GOBIERNO REGIONAL AMAZONAS

RESOLUCION DE GERENCIA GENERAL REGIONAL 000397-2025-G.R.AMAZONAS/GG

El Informe N° 713-2025-GOBIERNO REGIONAL AMAZONAS/GRI, de fecha 26 de mayo de 2025, mediante el cual el Gerente Regional de Infraestructura alcanza el expediente de **AMPLIACIÓN DE PLAZO N° 02** solicitada por el Representante Común del **CONSORCIO VIAL BONGARA** para la culminación de la ejecución de la Obra: ***CREACION DE PISTAS Y VEREDAS DE LA LOCALIDAD DE BUENOS AIRES DEL DISTRITO DE YAMBRASBAMBA - PROVINCIA DE BONGARA - DEPARTAMENTO DE AMAZONAS,*** con **CUI: 2505607*;*** y,

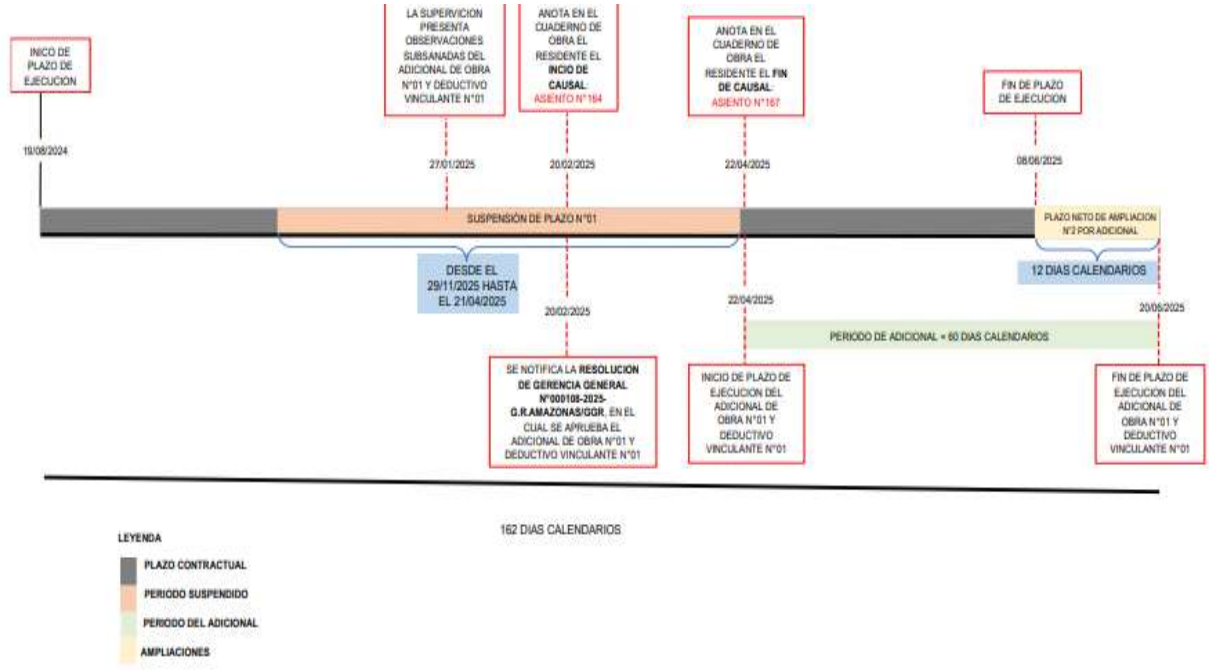
4.2.5 DETERMINACIÓN DEL PERÍODO DE AMPLIACIÓN DE PLAZO N°02.

Por la necesidad de un plazo adicional para ejecutar el adicional de obra N°01: Se procede a hacer una línea de tiempo el cual determinara el periodo de la ampliación de plazo Nº02

Total, de días de ampliación de plazo N°02: DOCE (12) D.C.
